**Forum mondial de l'harmonisation
des Règlements concernant les véhicules**

Groupe de travail de l'éclairage et de la signalisation lumineuse

**Rapport du Groupe de travail de l'éclairage
et de la signalisation lumineuse
sur sa soixante-septième session**

Figure 1

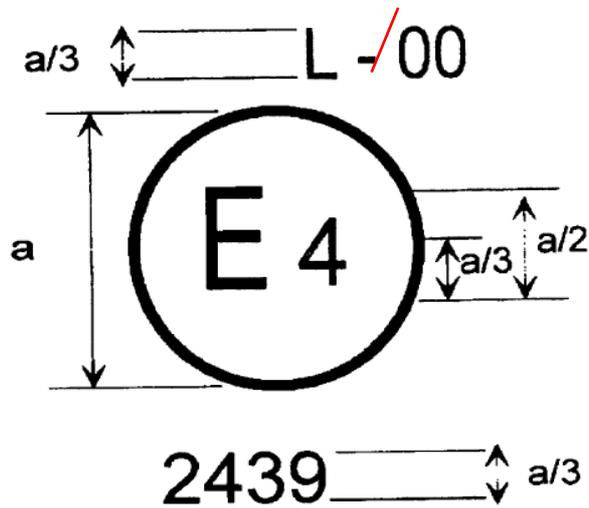
Annexe 1, figure 1, modifier comme suit:

Figure 1

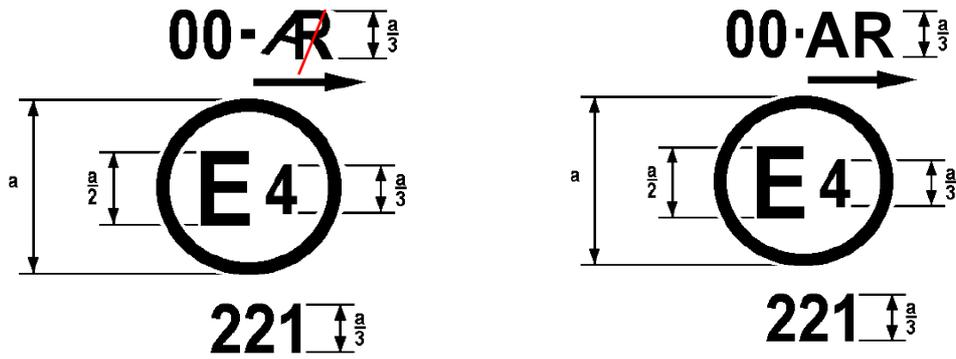
Annexe 2, figure 1, modifier comme suit:

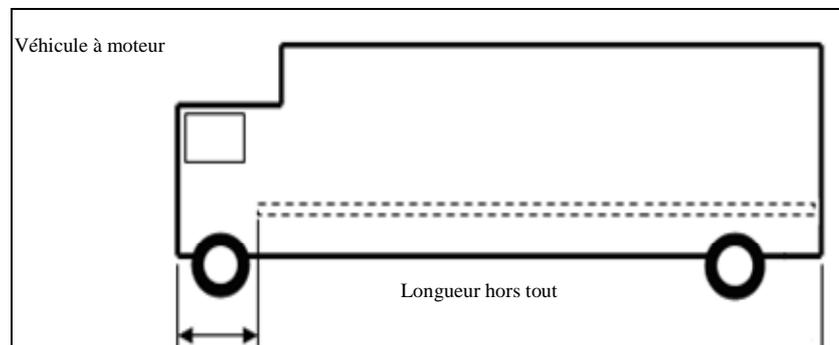
Il est cependant permis d'avoir recours à un autre mode de marquage à moins de 2 400 mm de la partie avant du moteur lorsqu'une série de catadioptrés de la classe IVA du Règlement n° 3 ou de la classe C du Règlement n° 104 est installée en suivant les prescriptions en matière de marquage à grande visibilité de la manière suivante:

- La taille du catadioptré est d'au moins 25 cm²;
- Un catadioptré est installé à une distance ne dépassant pas 600 mm de l'extrémité avant du véhicule;

- Les catadioptres supplémentaires ne sont pas distants de plus de 600 mm;
- La distance entre le dernier catadioptre et le début du marquage à grande visibilité ne dépasse pas 600 mm;

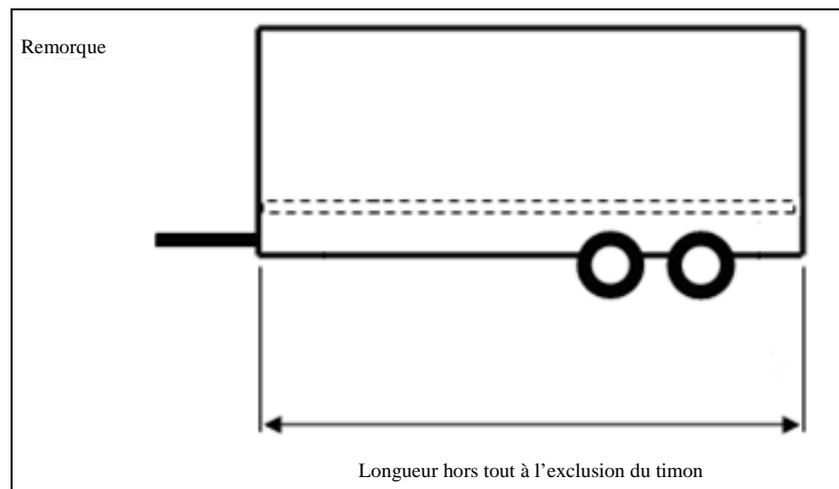
Paragraphe 6.21.4.2.2.2, modifier comme suit:

«6.21.4.2.2.2 Pour les remorques, de la longueur du véhicule (à l'exclusion du timon).

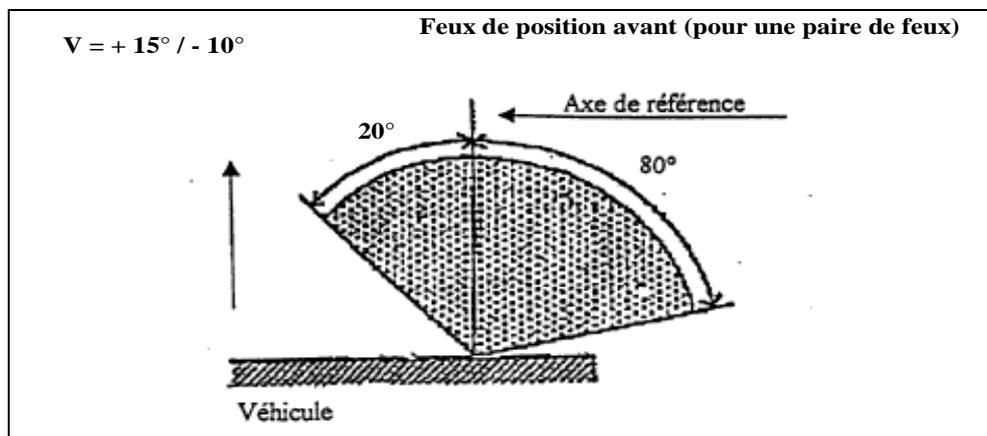
Amendements au Règlement n° 50

Partie du complément 16 au Règlement n° 50 (voir par. 56 du rapport).
